הנדון: פרויקט עולי הרגל - ציר בריכת השילוח הר בית.

הנדון: התייחסות רשות העתיקות לתכנון פיתוח "דרך עולי הרגל" בעיר דוד

ד"ר עולי הרגל

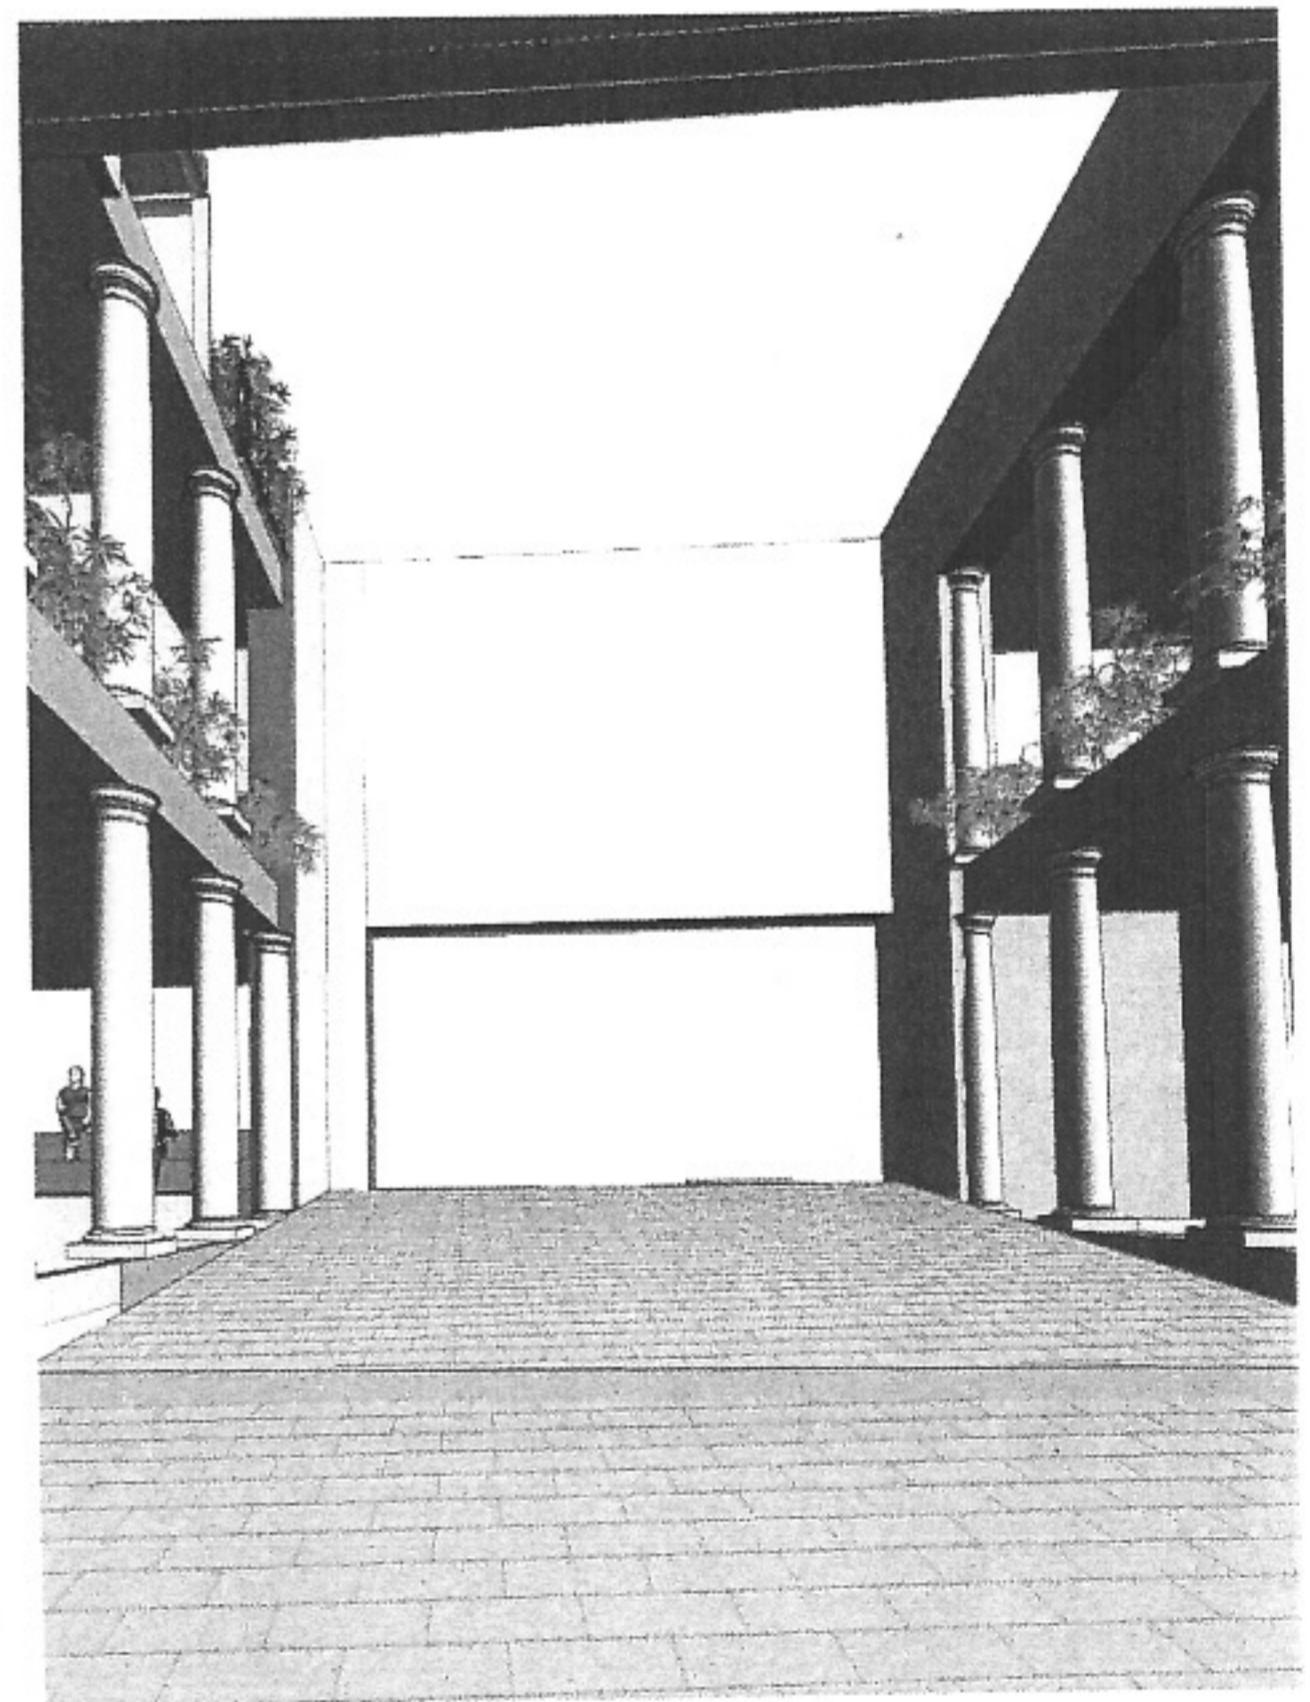
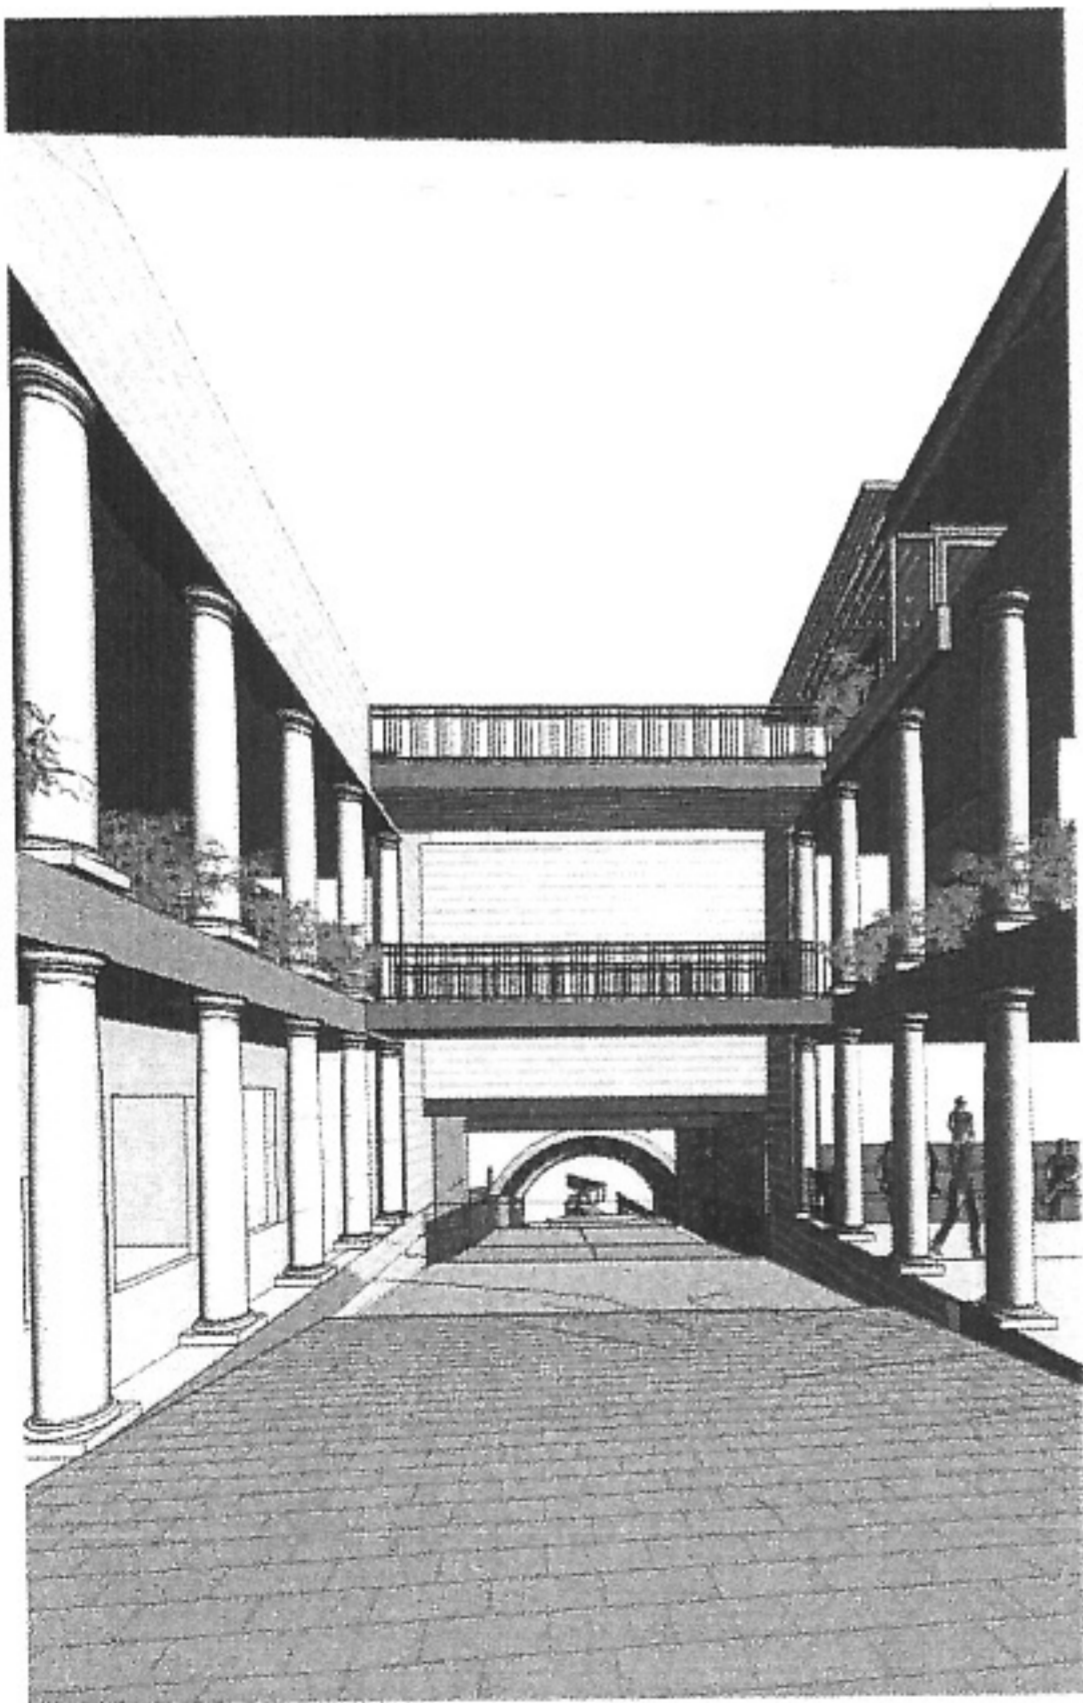
הפיתרון האדריכלי לחפות את הקונסטרוקציה נראה לי סביר.

הטיפול בבור של חפירת היובל הוא בבחינת שיא. יש כאן ניסיון לדמות קארדו אך התוצאה מאוד לא הולמת: קארדו דו קומתי לא היה מעולם, החיבור בין עמודים דמויי רומא (מבטון?) לדקים מעץ ובתי קפה נראה לקוח יותר מאדריכלות קניונים מאשר משחזור של רחוב מהתקופה הרומית.

לדעתי צריך לבחור בין שתי דרכים. אחת - לערוך מחקר ארכיאולוגי לגבי צורה, גדלים, שימושים, אדריכלות וכד' של רחוב בירושלים של בית שני וללכת על שחזור מדעי של רחוב כזה (אני פחות בעד דרך זו). השנייה - לתת פרשנות מודרנית לרחוב קארדו עם חומרים וצורות של אדריכלות בת ימינו. זה יהיה יותר מעניין, מכבד ורלוונטי מההצעה הקיימת היום.

1. בריכת השילוח:

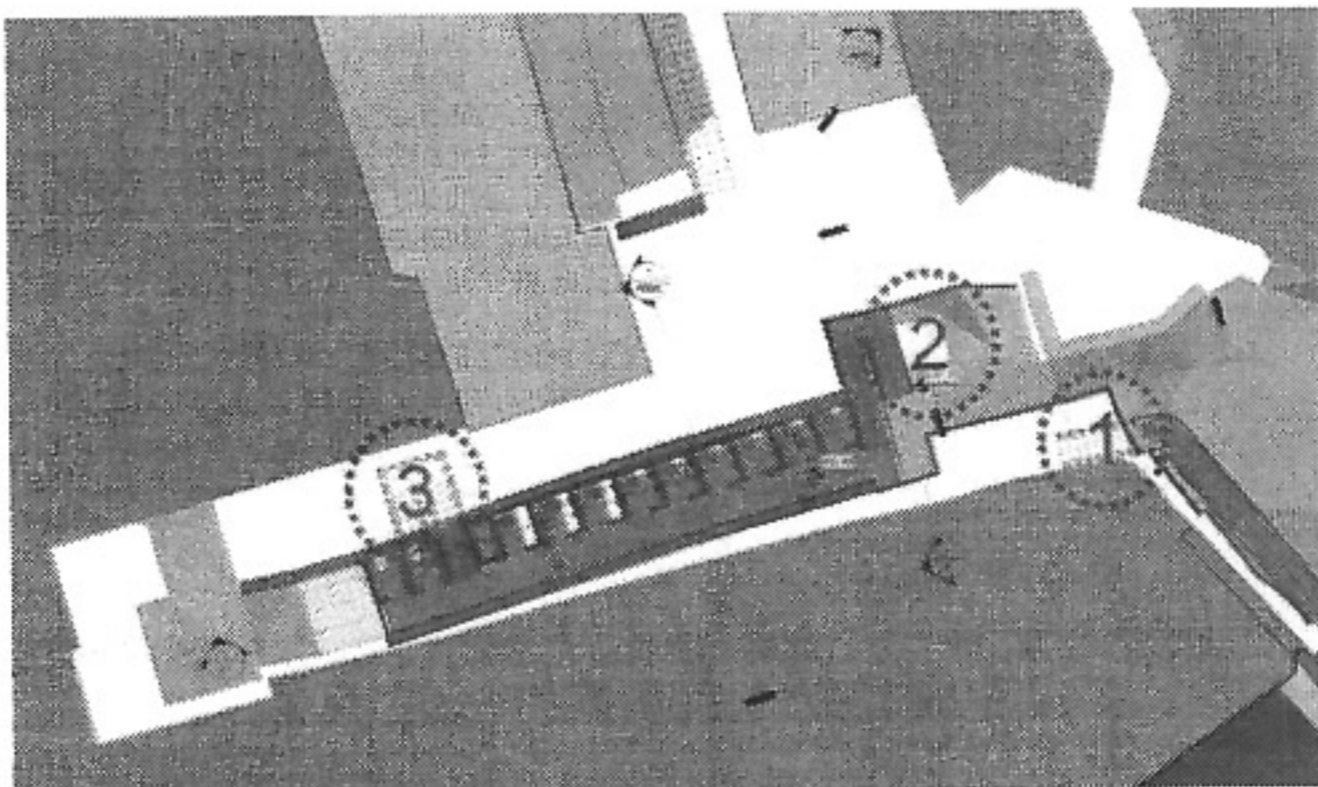
1.1. יש בתכנון המוצע עומס רב של אלמנטים אשר מפחיתים מיכולתו של המבקר להבין את המכלול של מה שהוא רואה. ההנחיה להתייחס לנקודה זו ככניסה ראשית למתחם יוצרת דרישה תכנונית קשה שכל פתרון שיימצא יעמיס מאוד על המקום (יש צורך בהנגשה, עמדת מכירת כרטיסים, מקום התכנסות, שירותים וכד').

1.2. נראה כי הפתרון כאן איננו תכנוני אלא פרוגרמטי – מומלץ למצוא פתרון לפיו קניית כרטיסים, שירותים ושאר צרכי התארגנות יעשו במקום אחר, עד לשלב שניתן יהיה להרחיב את השטח סביב הבריכה.

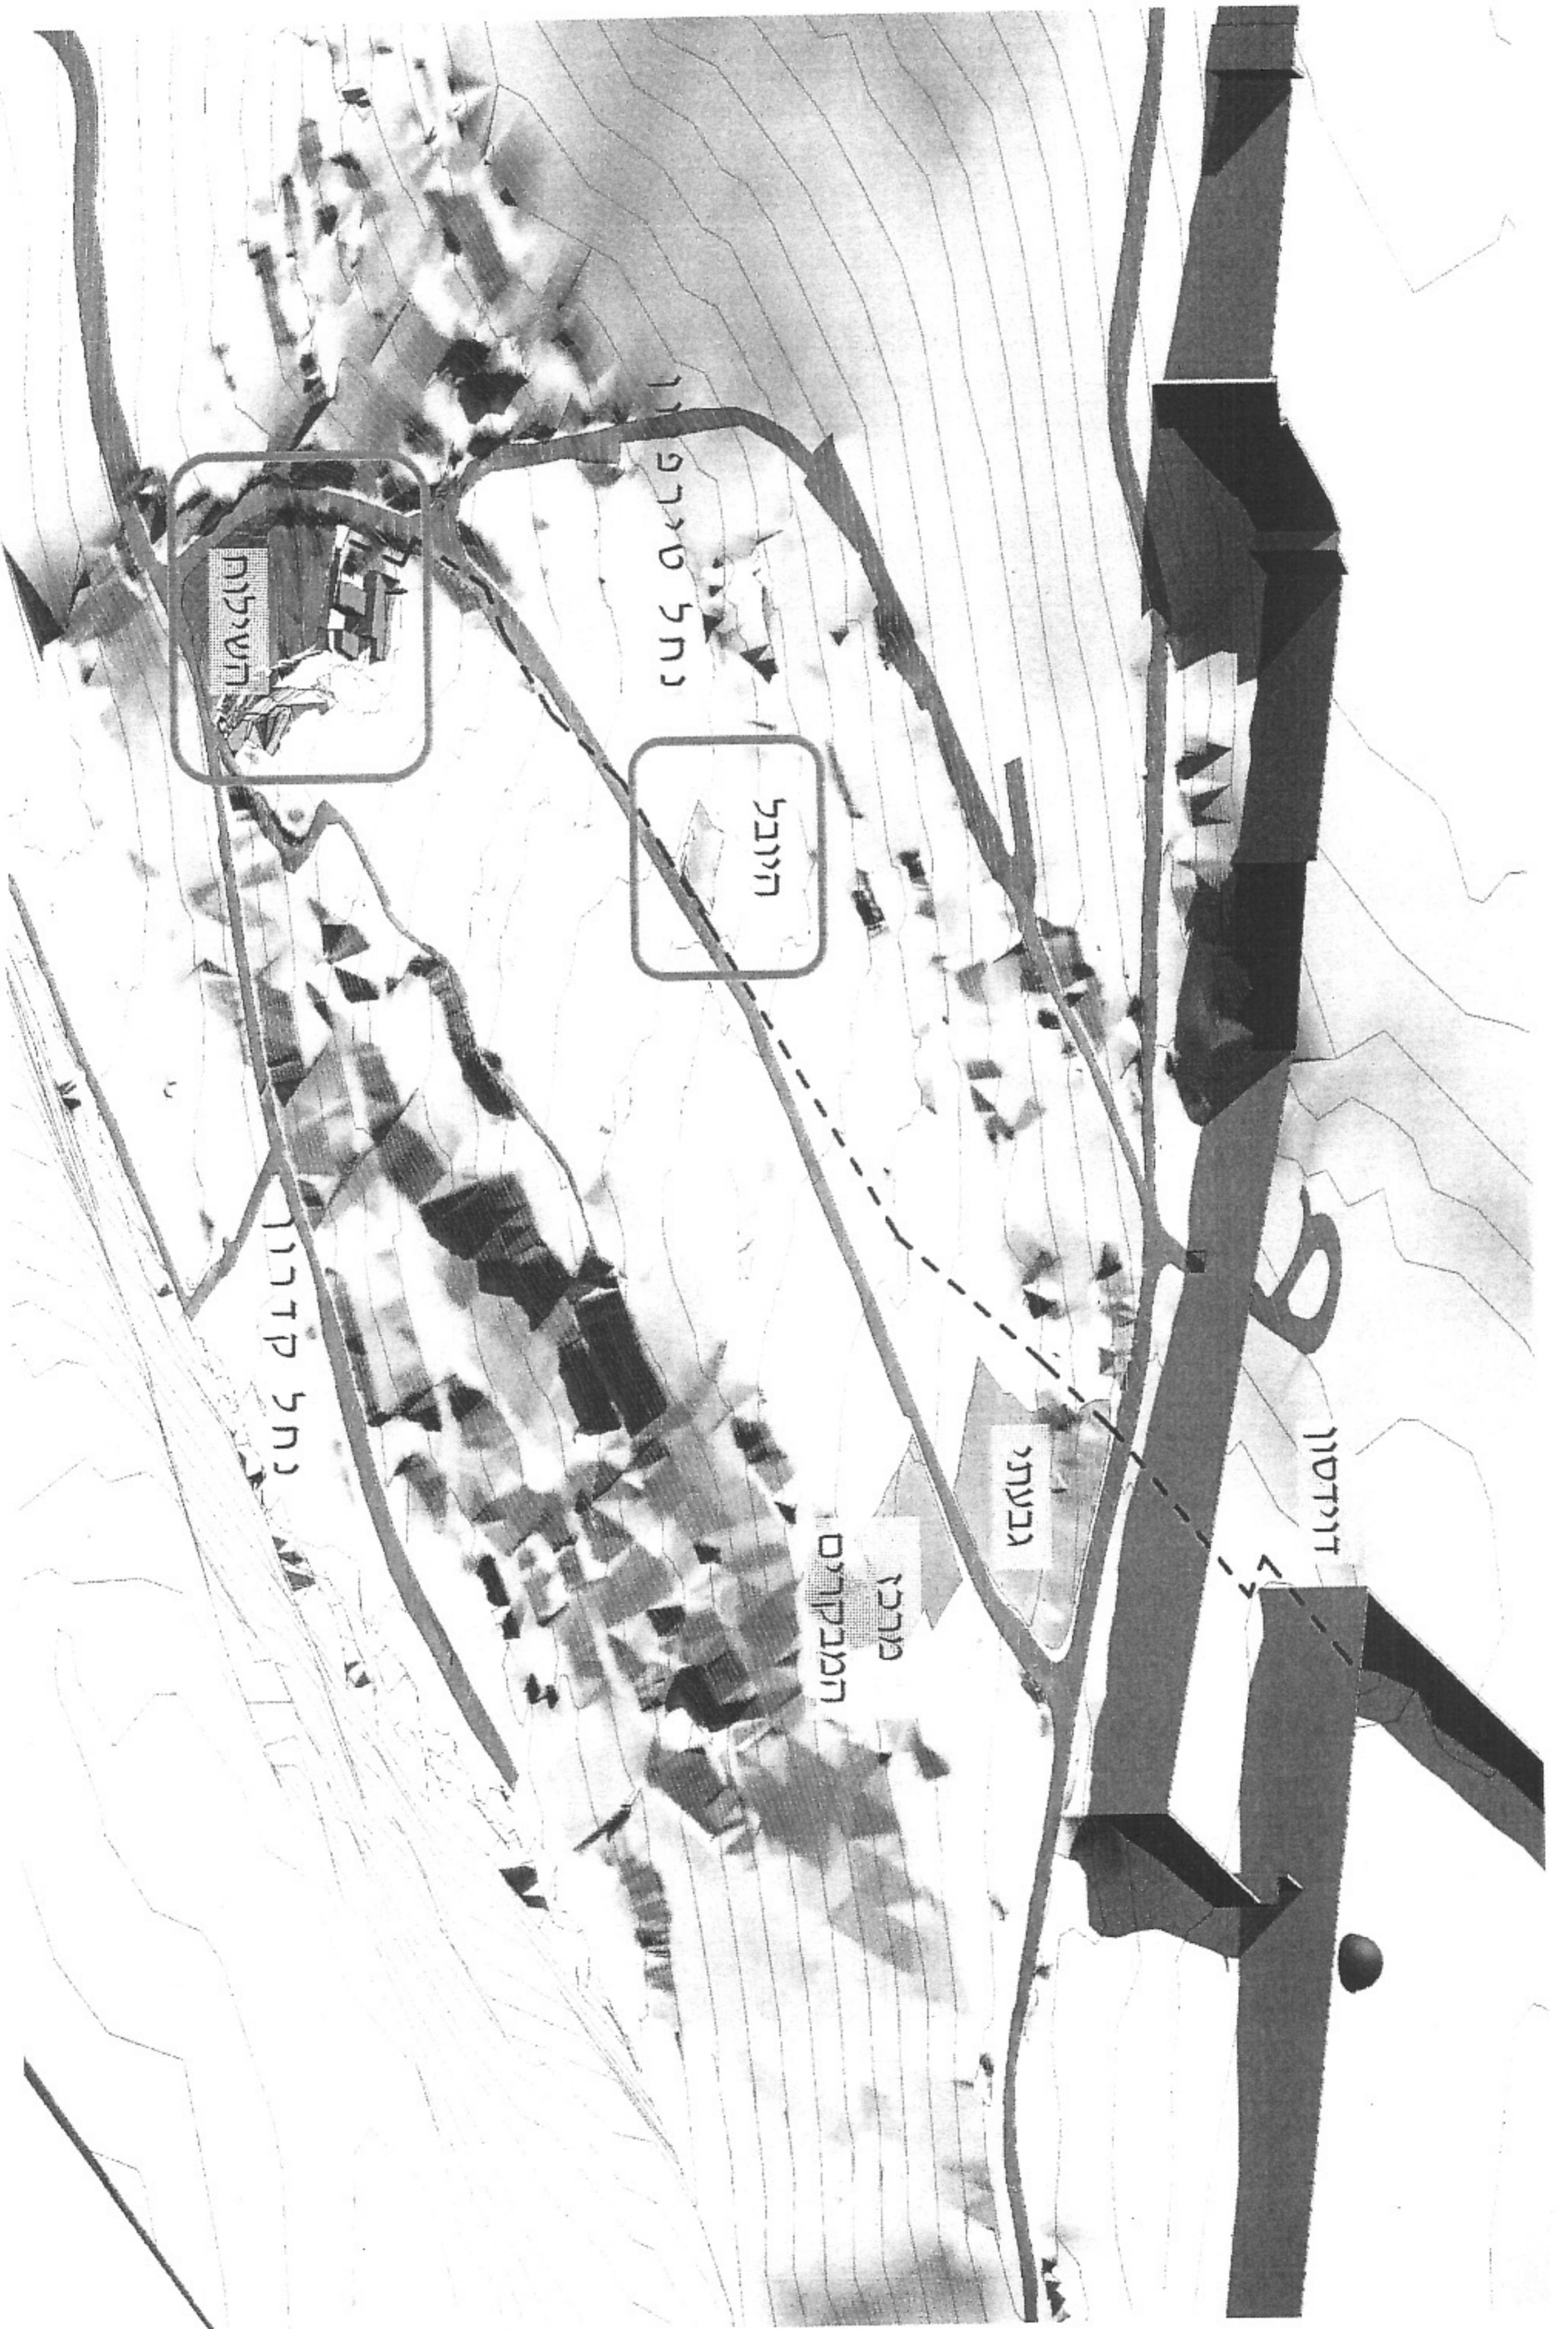
2.1. בנקודות המסומנות בעיגולים מקווקים (ממוספרים ב- 1, 2, 3) יש צורך בהשלמת חפירה ארכיאולוגית. חפירות אלו יתואמו עם מרחב ירושלים של רשות העתיקות.

2.2. הכניסה לרחוב – הביטוי שניתן לרחוב ההרודיאני בדמות פילסטרים המדמים עמודי קארדו נראה מאוד מאולץ ובא על חשבון ההצגה של הממצא ההיסטורי עצמו. ההחלטה צריכה להבנתנו להיות אחת משתי אפשרויות:

2.2.1. שחזור של מראה הרחוב המסתמך על מידע מוחלט לגבי גובה העמודים, המרחב ביניהם, סוג וצורה, חומר וכד'. במקרה זה צריך ללמוד את החומר ההיסטורי הקיים ולהכין תכנית שחזור מלאה. אין כאן הנחות – זה הכל או כלום כיוון ששחזור חלקי יפספס את העניין ויטעה את המבקר.

2.2.2. יצירת מרחב ניטרלי בחומרים מודרניים כך שתשומת הלב תינתן לממצא עצמו ולא לפרשנויות שלו או לדימויים שלו בעינינו (הארכיאולוגים, המתכננים, אנשי המקצוע וכד'). את תחושת הרחוב אפשר לתת בתאורה, הקרנה על הקירות, אלמנטים המרמזים על עמודים וכד'.
